**SOLICITATION AMENDMENT
MODIFICATION DE L'INVITATION**

Title - Sujet Purchase of Shelving & Installation	
Solicitation No. - N° de l'invitation 5X001-170733/A	Amendment No. - N° modif. 003
Client Reference No. - N° de référence du client 5X001-170733	Date 2017-12-04
GETS Reference No. - N° de référence de SEAG PW-\$\$HN-465-73690	
File No. - N° de dossier hn465.5X001-170733	CCC No./N° CCC - FMS No./N° VME
Solicitation Closes - L'invitation prend fin at - à 02:00 PM on - le 2017-12-18	
Time Zone Fuseau horaire Eastern Standard Time EST	
F.O.B. - F.A.B. Plant-Usine: <input type="checkbox"/> Destination: <input checked="" type="checkbox"/> Other-Autre: <input type="checkbox"/>	
Address Enquiries to: - Adresser toutes questions à: Nadeau, Alexandra	Buyer Id - Id de l'acheteur hn465
Telephone No. - N° de téléphone (819) 420-2859 ()	FAX No. - N° de FAX (819) 953-4944
Destination - of Goods, Services, and Construction: Destination - des biens, services et construction:

Cette modification 003 est requise pour adresser les questions soumises par les soumissionnaires potentiels et pour modifier l'Annexe A - Énoncé des Travaux.

Plan d'étage – rayonnage à installer (phase I) - vue de dessus des 8 rangées de rayonnage

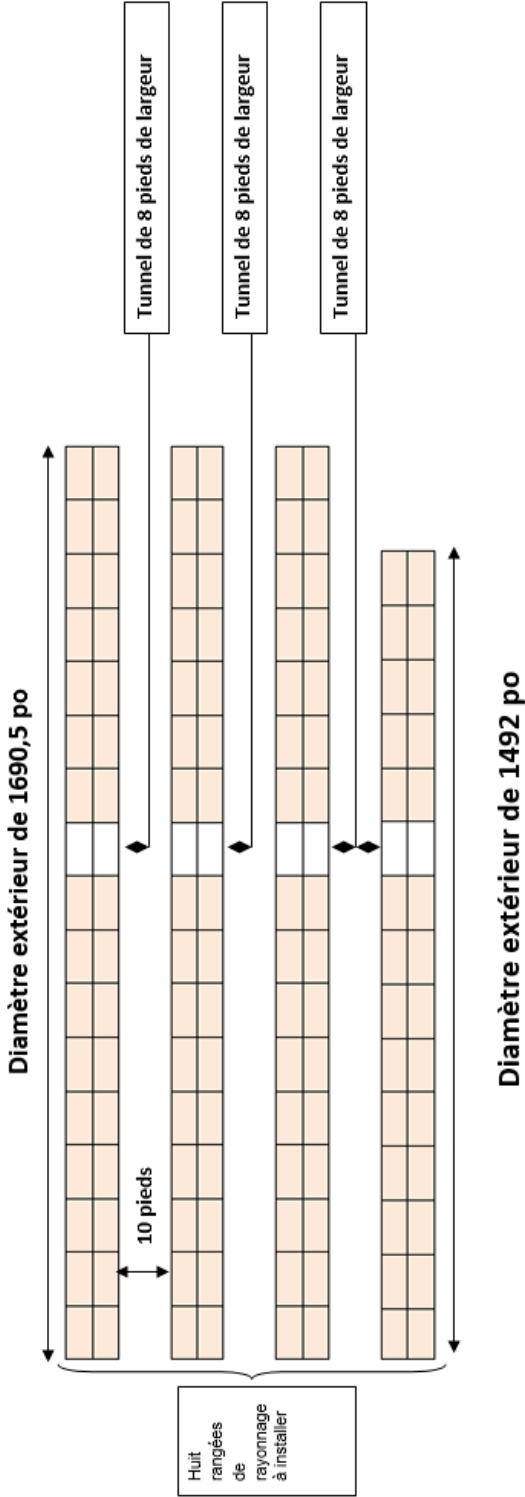
Q20) Nous avons posé les questions Q2 et Q3 dans l'addenda 002 qui indiquait clairement que les nouveaux dessins et descriptions avaient été fournis. Les nouvelles informations fournies entraînent une plus grande confusion. Le dessin de la phase 1 montre 3 rangées de 34 travées (17 travées x2) et 1 rangée de 30 travées (15 travées x2). La description nécessite 3 rangées de 66 travées et 1 rangée de 58 travées. Lequel régit: le dessin ou la description? La même chose s'applique pour la phase 2. Veuillez clarifier.

R20) Les dessins offrent une vue de dessus ainsi que le côté du rayonnage. S'il vous plaît vous référer aux deux. Nous avons modifié notre dessin et notre description pour éliminer toute confusion. Chaque rangée de rayonnage comporte des sections à quatre niveaux, sauf pour les tunnels qui sont composés de sections à deux niveaux. En regardant une rangée, nous cherchons 17 colonnes x 4 travées hautes – 2 travées pour le tunnel = 66 travées.

- 6 rangées de rayonnage dont chacune comporte 66 sections mesurant 1690,5 po.
- 2 rangées de rayonnage dont chacune comporte 58 sections mesurant 1492 po.
- Chaque rangée de rayonnage comporte des sections à quatre niveaux, sauf pour les tunnels qui sont composés de sections à deux niveaux.
- Chaque rangée de rayonnage est d'une hauteur de 18 pieds.
- Chaque section mesure 8 pi x 5 pi
- Chaque rangée de rayonnage comporte un tunnel de 8 pieds (taille de la section) pour le passage du chariot élévateur.
- 1,5 par cadre dans la rangée successive– ENTRETOISES DE JUMELAGE DE 12 po - GALVANISÉES
- Un espace de 10 pieds sépare chaque rangée successive.
